AUDITORIA INTEGRAL DE PLANTAS DE TRATAMIENTO DE AGUAS SERVIDAS

Planta de Tratamiento Aguas Servidas Barrancas

INFORME FINAL

Elaborado por:
MTR&Cía.

Figura 3-1: Concentración de DBO5 en el Afluente - datos de autocontrol

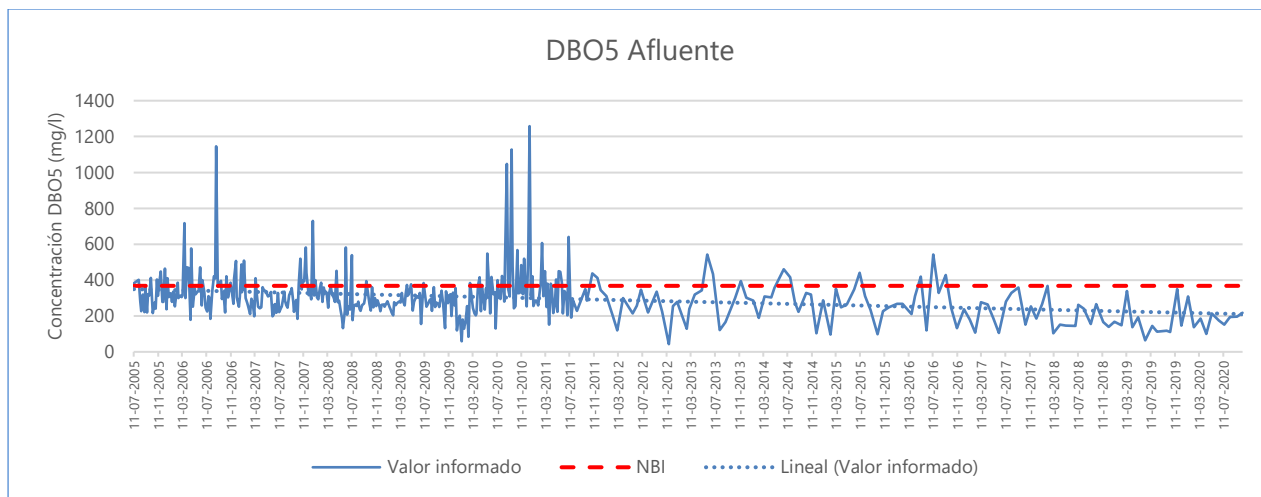
El gráfico anterior muestra varios eventos de descarga de Riles con alta carga orgánica.

Figura 3-3: Concentración de DBO5 en el Efluente

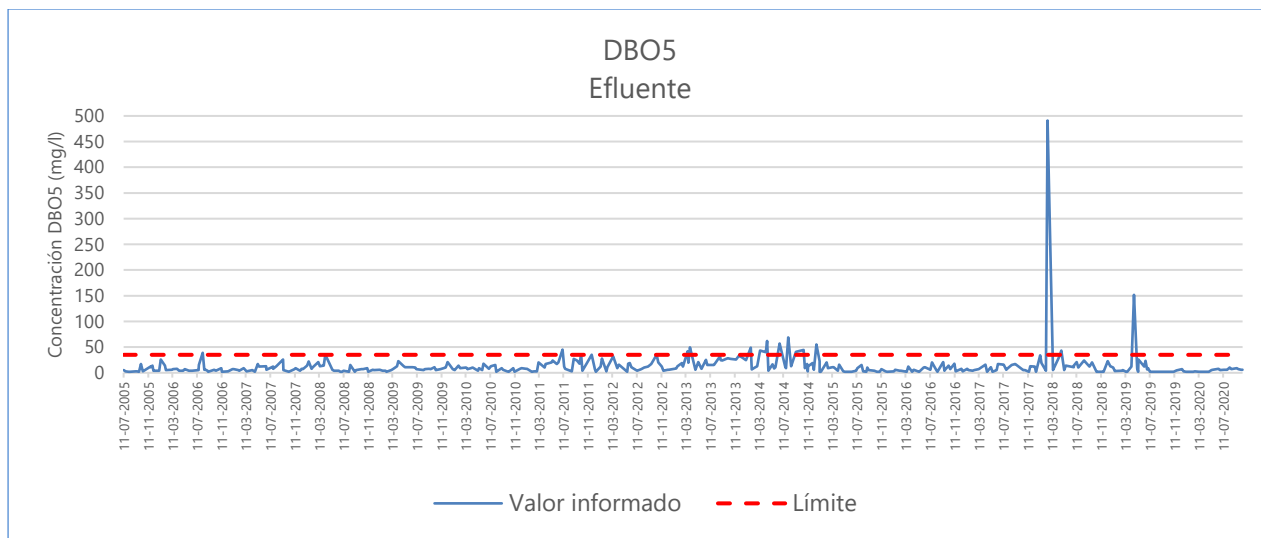
En el gráfico anterior eventos puntuales y aislados de incumplimiento en el límite de descarga. Los incumplimientos de descarga hacia el año 2014 puede deberse a interferencias con la construcción de la tercera ampliación. Los otros dos eventos puede deberse a problemas operacionales.

Figura 3-4: SST Afluente

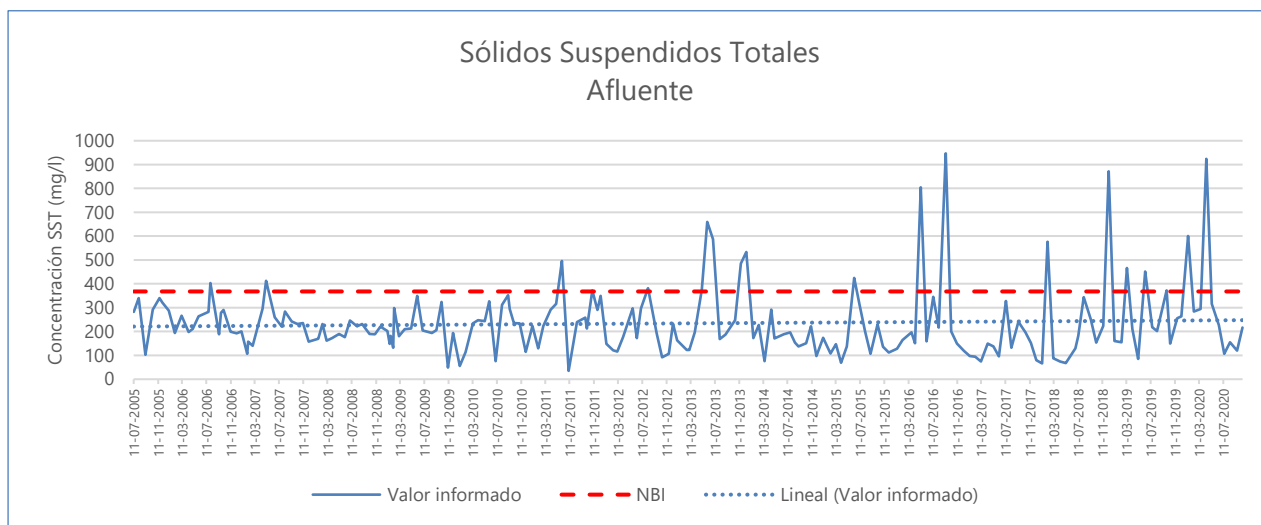
El gráfico muestra varios eventos de alta concentración de SST probablemente debido a la descarga de Riles o a arrastre de sólidos producto de precipitaciones. La concentración promedio es inferior a la concentración obtenida de los datos NBI.

Figura 3-5: SST Efluente

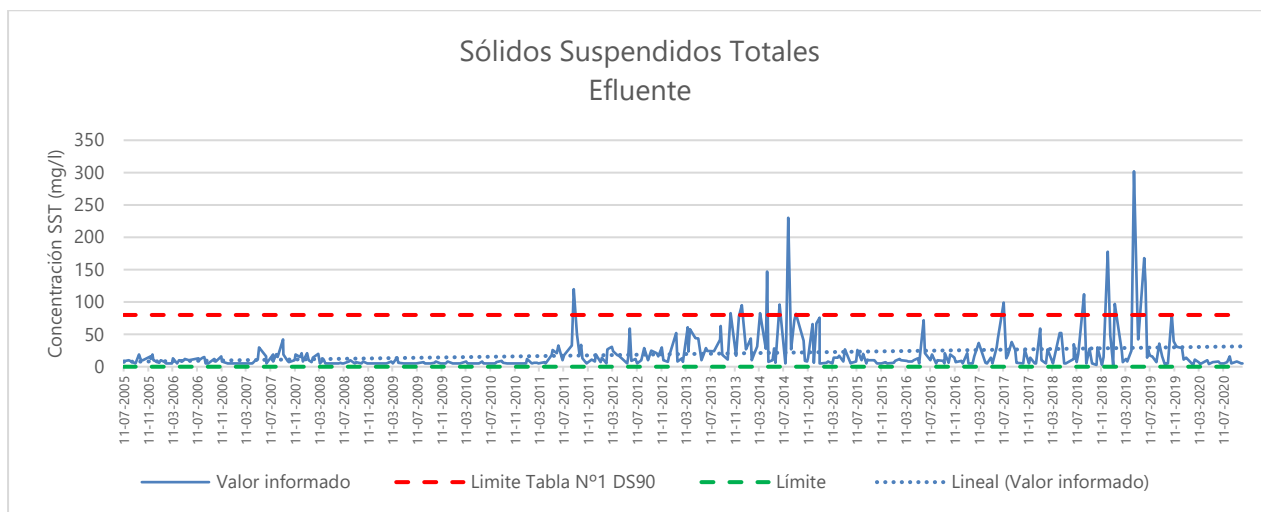
En el periodo analizado, el límite de descarga igual a 35 mg/L SST (aparentemente autoimpuesto por ASP) ha sido sobrepasado normalmente. Y el límite de descarga igual a 80 mg/L (Tabla N°1 DS90) ha sido superado en 8 ocasiones puntuales y aisladas. No tiene sentido continuar con la restricción de 35 mg/L SST en la descarga del efluente.

Figura 3-6: Concentración de Cloro libre residual en el efluente

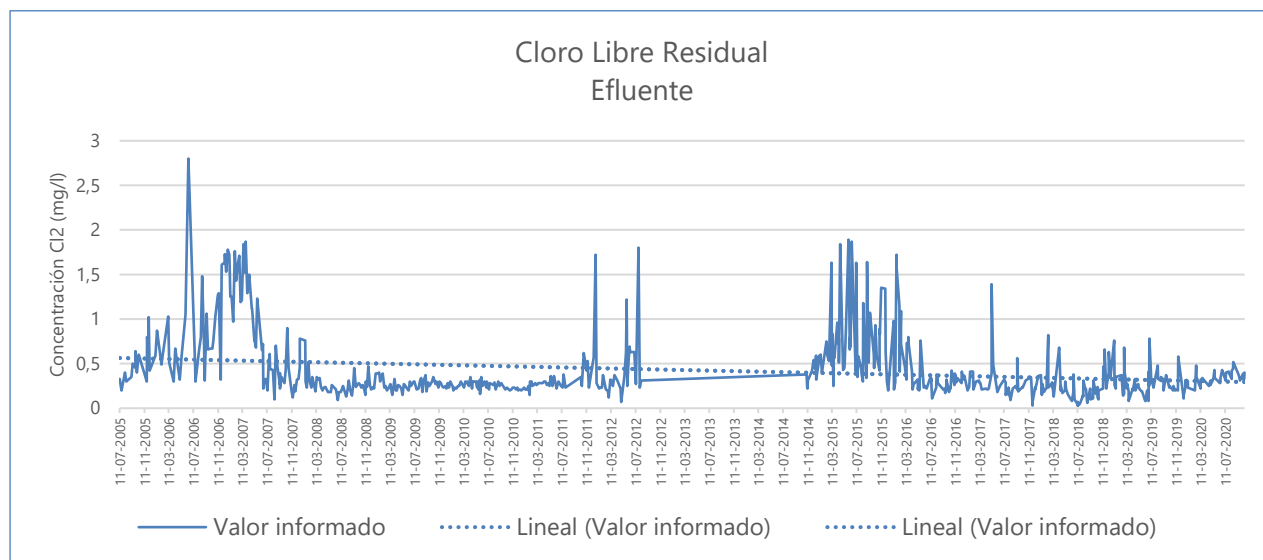
La concentración de cloro residual no fue informada entre septiembre de 2012 y noviembre de 2014. Durante los últimos años la concentración promedio tiende a un valor cercano a 0,3 mg/L Cl_2 .

Figura 3-7: Coliformes Fecales en el efluente

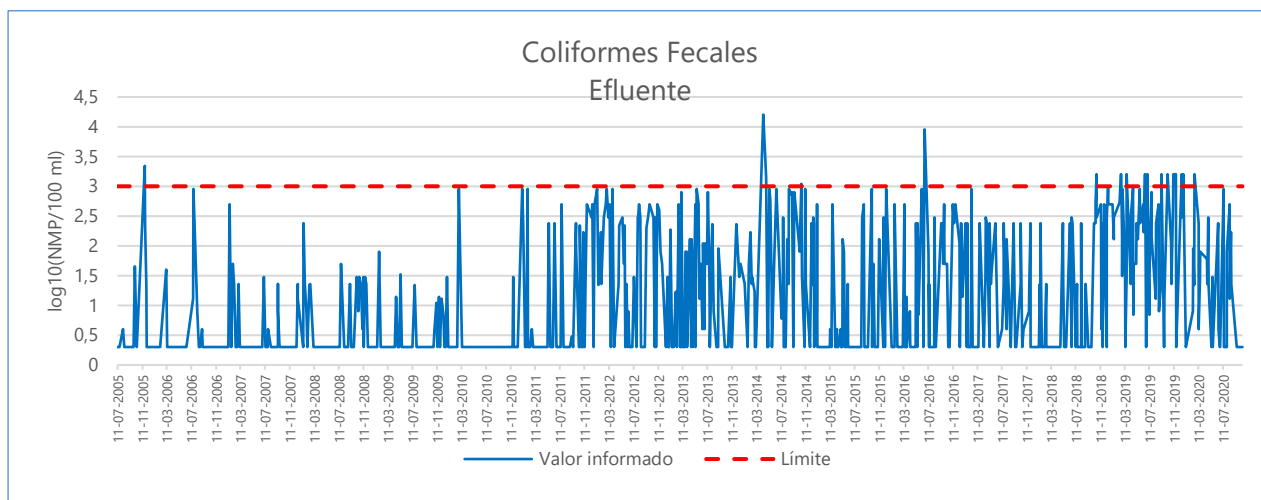
Se aprecia 3 eventos puntuales y aislados en que la concentración de coliformes fecales sobrepasa el límite establecido por la norma. A partir de febrero de 2019 hasta febrero de 2020 en que hubo reiteradas ocasiones en que se sobrepasó el límite de descarga. Esto se puede deber a un déficit en la dosificación de hipoclorito de sodio o un bajo tiempo de residencia.

Figura 3-8: Caudal Medio Mensual

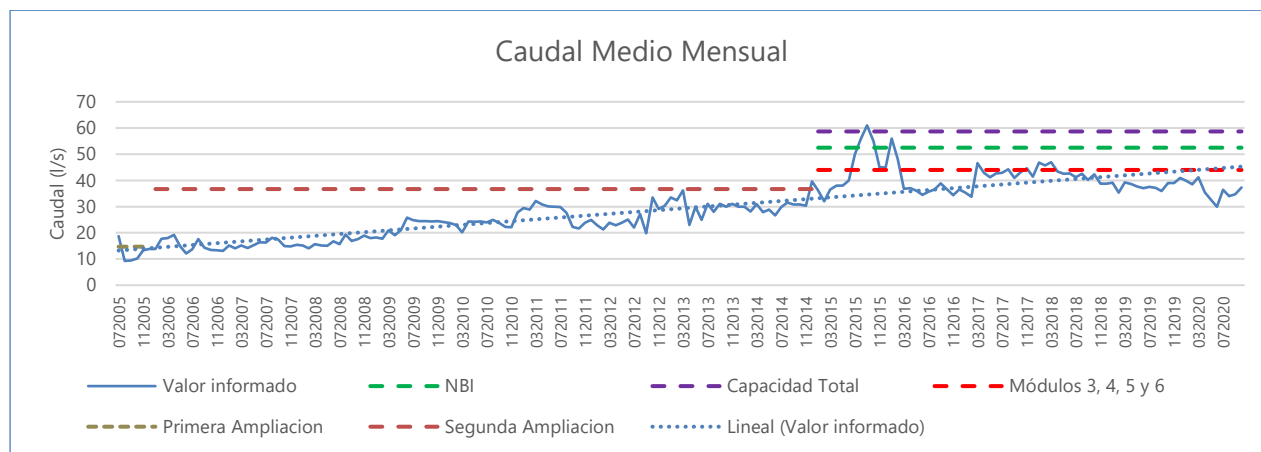
El caudal medio mensual durante el periodo analizado ha estado prácticamente bajo los valores de diseño. Y los aumentos de capacidad de la PTAS han sido oportunos. Se reitera que el caudal medio mensual informado en la NBI está errado.

Figura 3-9: Caudal Máximo Día

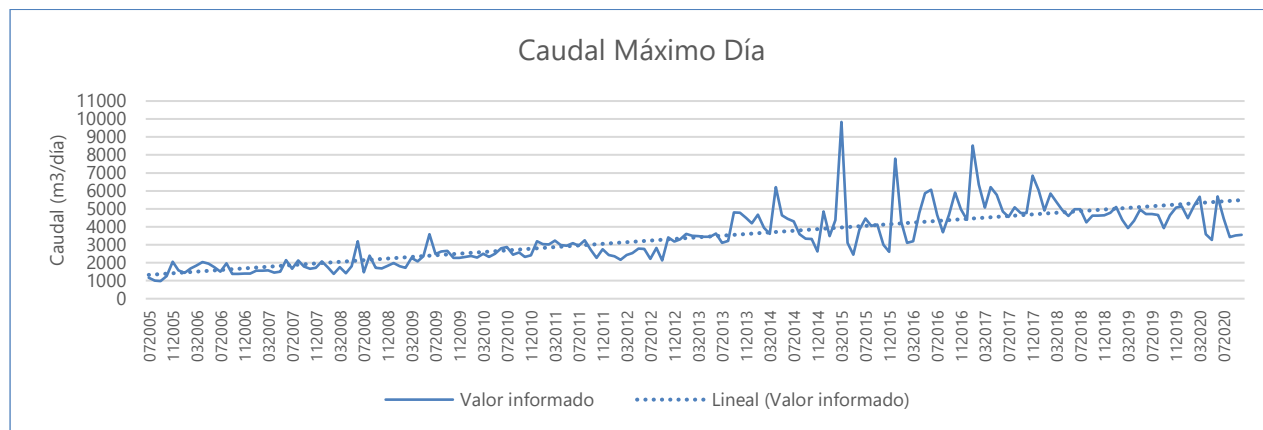
El caudal máximo día no está bien informado en la NBI. Existe un valor peak de 9837 m³/d. El valor promedio es alrededor de 5500 m³/d (63,7 L/s).

Figura 3-12: Consumo Hipoclorito de Sodio 10%

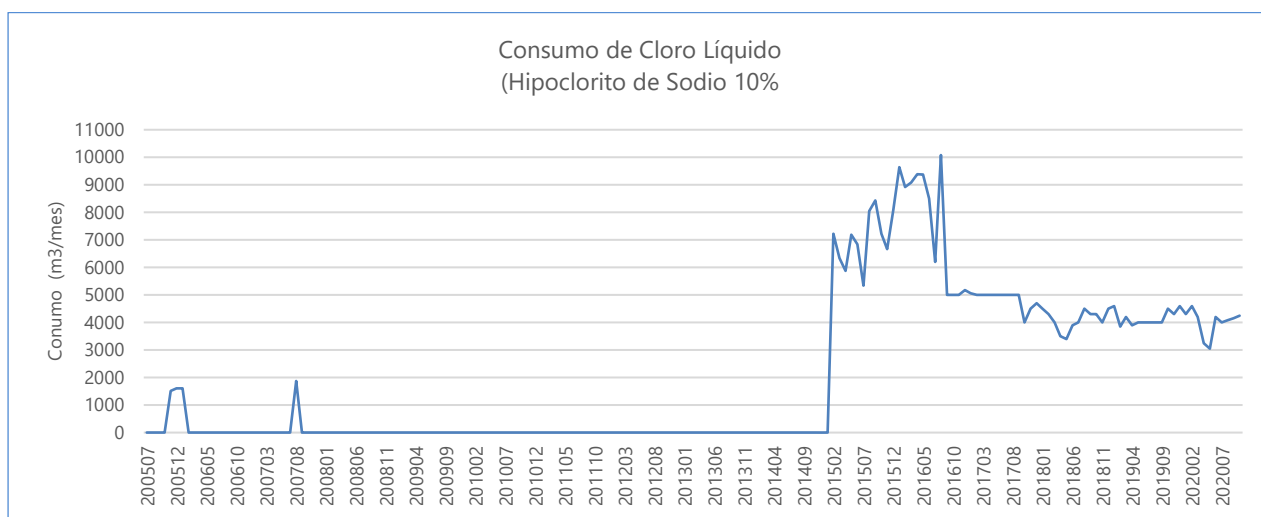
El gráfico muestra claramente los errores de unidades indicados anteriormente. Para evaluar el consumo se utilizarán los datos a partir de febrero 2015. La dosis se ha determinado considerando el consumo informado en m³/mes y el volumen tratado mensual. La dosis resultante indica que el consumo informado es L/mes en vez de m³/mes. El gráfico siguiente muestra la dosis corregida considerando una densidad del Hipoclorito de sodio de 1,16 kg/L.

Figura 3-14: Carga de DBO5 calculada

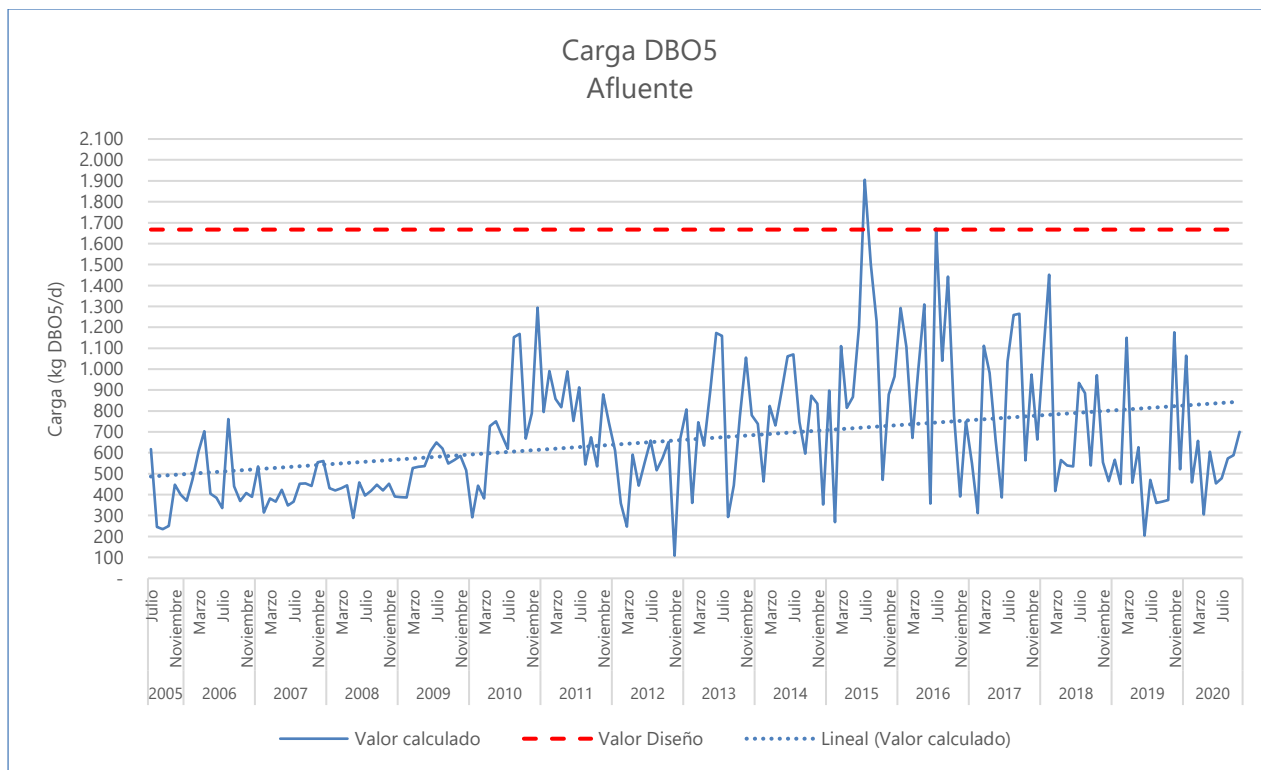
Existe solo un evento en que la carga supero la capacidad de diseño, pero los niveles de descarga estuvieron bajo los límites. La carga actual promedio de la PTAS es de aproximadamente 850 mg/L DBO5.

Figura 4-1: Ubicación PTAS Barrancas y riesgo de olores

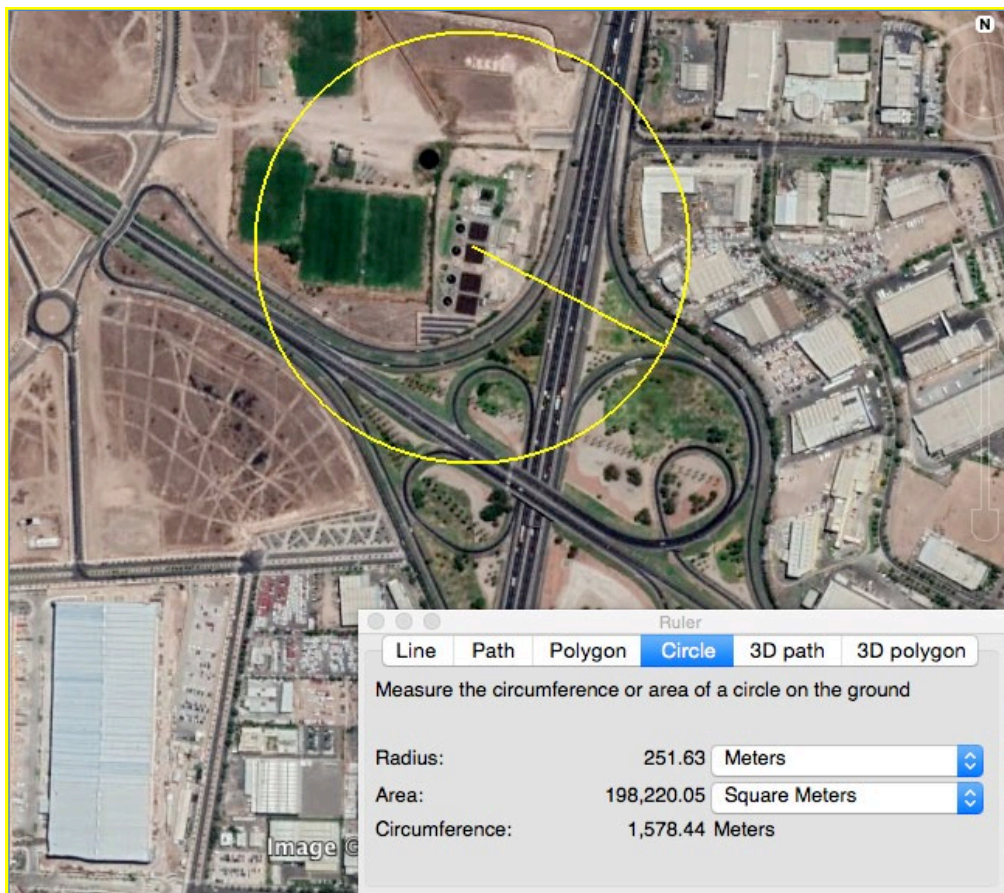
El proceso bajo el cual opera la planta y su infraestructura, a modo general, representan un mínimo riesgo de generar olores y/o vectores molestos de manera importante. Además, la planta se encuentra alejada de centros residenciales y solamente mantiene una leve proximidad (250 m) con centros industriales. La cercanía con los centros industriales, a su vez, está separada por la carretera Américo Vespucio. Para mayor seguridad, los vientos predominantes en la zona son de Sur a Norte, lo cual implica que no haya edificaciones ni residencias en esa dirección en por lo menos 2 km.

Figura 3-2: Concentración de DBO5 en el Efluente

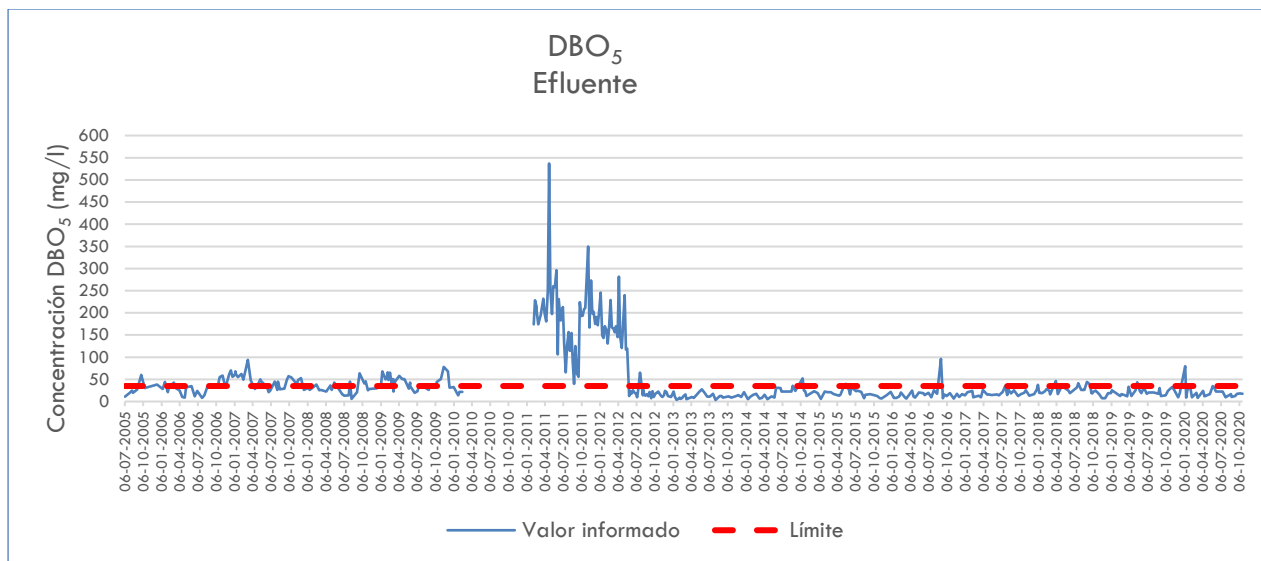
En el gráfico se muestra un periodo de incumplimiento entre febrero de 2011 y mayo de 2012, mismo periodo en que se realizan modificaciones a la PTAS. Posteriormente existen eventos puntuales y aislados de incumplimiento del límite de descarga, los que se aprecian mejor en la siguiente figura.

Figura 3-6: Relación SST/DBO5 obtenida de datos de autocontrol

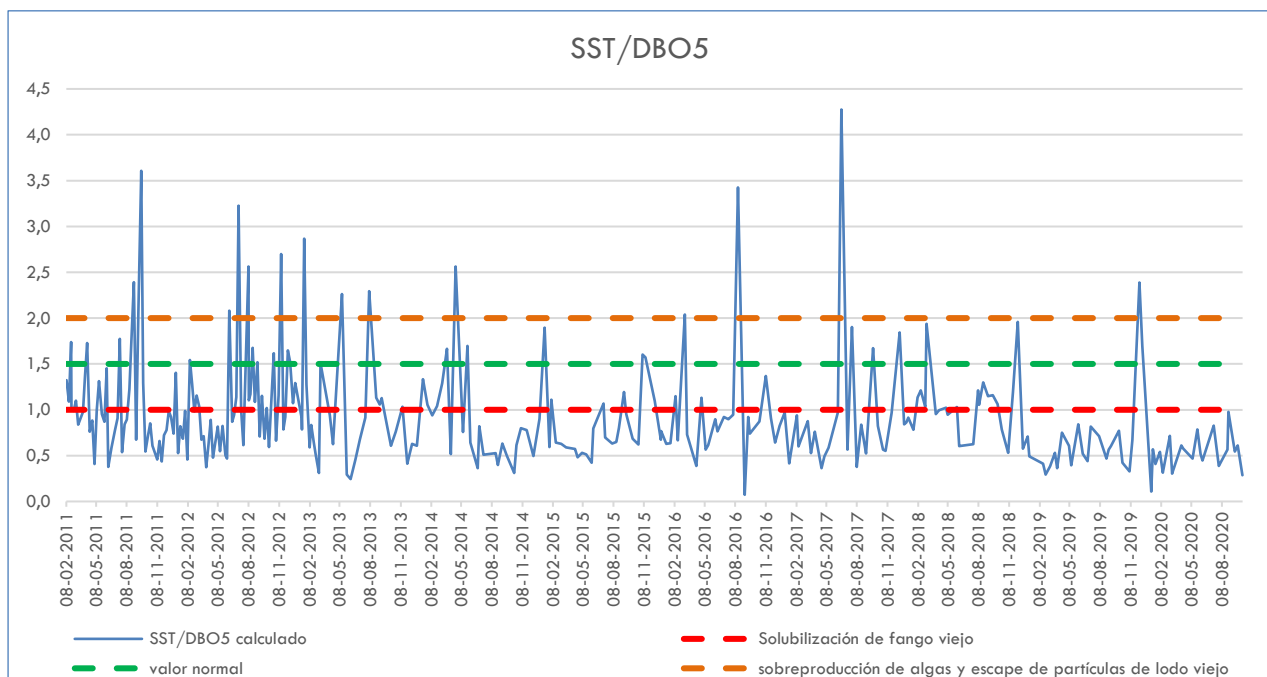
La siguiente imagen muestra probablemente solubilización de lodo viejo con escapes de partículas.

Figura 3-9: Caudal Medio Mensual

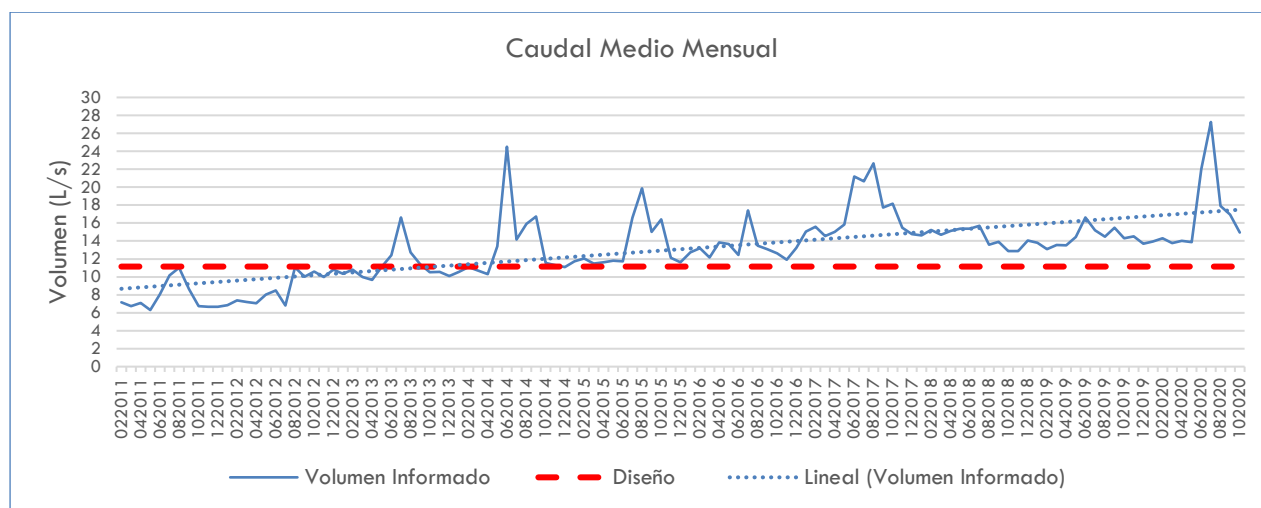
Como es de esperar, la línea de tendencia muestra un aumento del caudal medio mensual con el tiempo. Superó el caudal de diseño en el año 2013. Para la evaluación del diseño se considerará un caudal de 17,3 L/s como caudal medio mensual (año 2020). Cabe mencionar que el volumen tratado muestra la misma tendencia con un volumen promedio al final del periodo de evaluación de 45.000 m³/es (equivalentes a los 17,3 L/s indicados anteriormente).
